改善箇所説明図

改善措置の内容

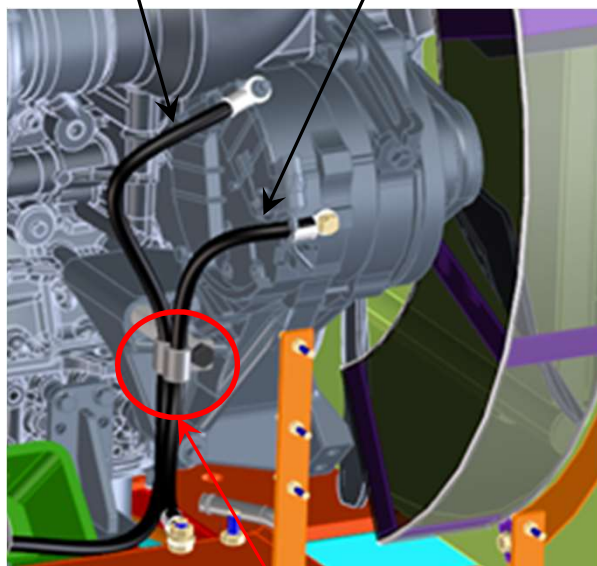
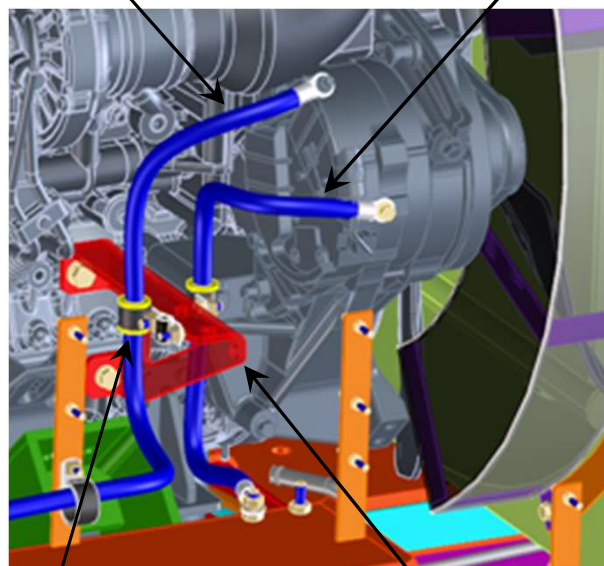
クランプ
基準不適合発生箇所

基準不適合発生箇所

ロータリ除雪車の電気装置において、配線の固定方法が不適切なため、走行振動によりオルタネータ配線及びアース配線が配線クランプとこすれ、被覆が損傷するものがある。そのため、そのまま使用を続けると、損傷部とクランプ間でショートし、最悪の場合火災に至るおそれがある。

オルタネータ配線
(保護材付)

アース配線
(保護材付)

対策品クランプ

配線固定
ブラケット

全車両、保護材付のオルタネータ配線及びアース配線に交換する。
また配線固定ブラケットを追加し、対策品クランプで固定する。
